BULLETIN: 29010

Usure prématurée de joint à rotule

Dodge Dakota de 2000-2004
et Durango de 2000-2003

K7395 installé

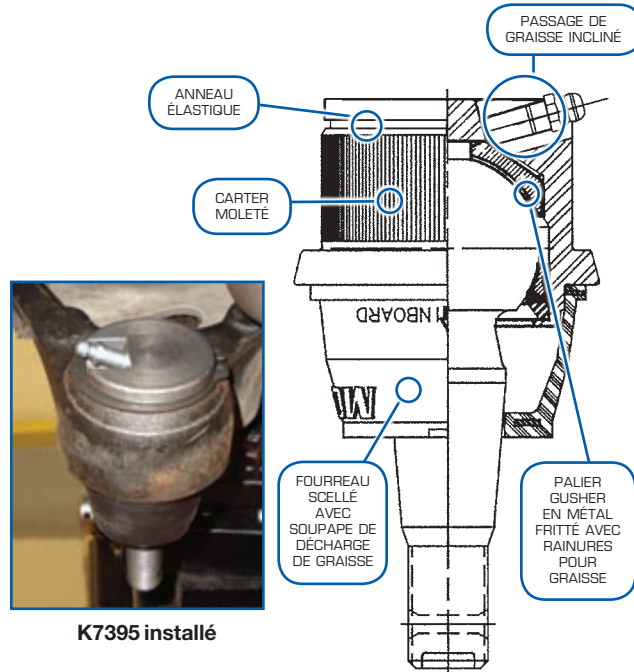
PROBLÈME:

Le joint à rotule inférieur subit une usure prématurée

- Les accouplements polymère sans possibilité d'intervention ne peuvent pas chasser la contamination qui amène rapidement corrosion et usure.
- Les contraintes peuvent rapidement éroder la surface porteuse polymère du joint.
- Les joints à rotule de rechange du constructeur d'origine nécessitent un évasement de la bride de rétention pendant l'installation.

N'oubliez pas d'enlever la bride du vieux joint à rotule du constructeur d'origine. Il faut le courber vers le haut pour l'ôter.

Joint à rotule inférieur MOOG® K7395

Le joint à rotule inférieur MOOG K7395 a été conçu pour la facilité d'installation et une longue durée de service.

- L'anneau élastique facilite l'installation, éliminant le besoin d'évaser une bride de rétention. Cet anneau élastique en combinaison avec le carter moleté maintient bien le joint en place.
- Le palier type "Gusher" avec rainures pour graisse fournit la surface d'usure la plus durable disponible.
- La conception graissable assure que la lubrification fraîche atteint les surfaces de contact tout en chassant les contaminants.
- Un fourreau scellé en polychloroprène de qualité avec soupape de décharge de graisse maintient les contaminants à l'extérieur, tout en fournissant un environnement étanche en bon état de service.
